Mission régionale d'autorité environnementale

**Avis en date du 24 janvier 2018  
de la Mission régionale d'autorité environnementale d'Île-de-France  
sur le projet de défrichement et de construction de logements et de  
commerces sur le site du Vieux Chemin de Meaux  
à Gagny (Seine-Saint-Denis)**

Fig 2. Plan masse du projet (Extrait de l'étude d'impact).

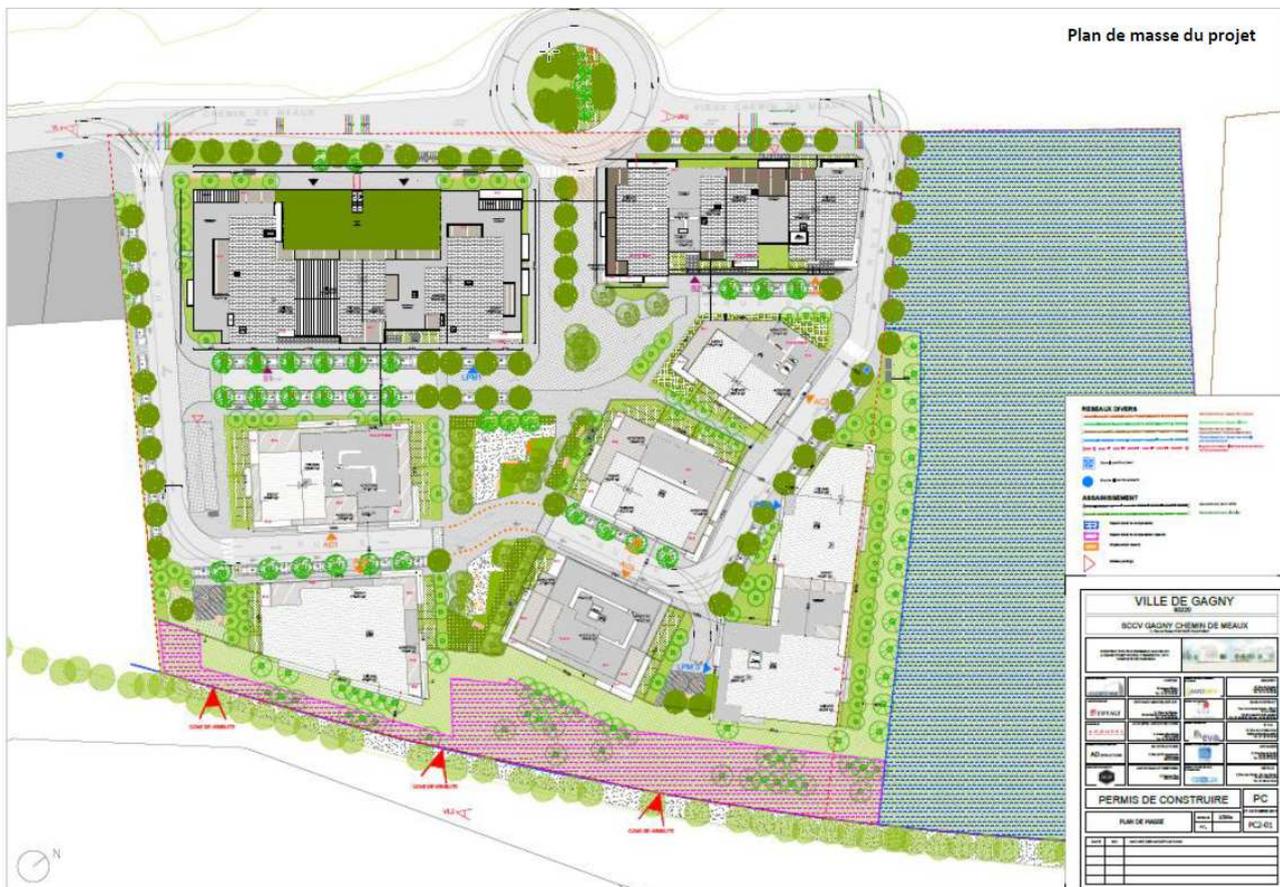
- une hauteur des constructions jusqu'à R+4+attiques soit 15,5 m ;
- 337 logements (en page 177) sur 7 383 m<sup>2</sup> de surface de plancher. La MRAe note que le nombre de logements diffère dans le dossier puisqu'il est de 316 en page 181, soit un écart de 21 logements. Il est souhaitable que le pétitionnaire précise quel est le nombre définitif de logements prévus dans le projet.
- des stationnements :
  - 48 places de stationnements publics en surface ;
  - 138 places privées réparties sur deux niveaux de parking accessibles depuis le Vieux Chemin de Meaux ;
  - 158 places privées réparties sur deux niveaux de parking accessibles depuis une voie intérieure ;
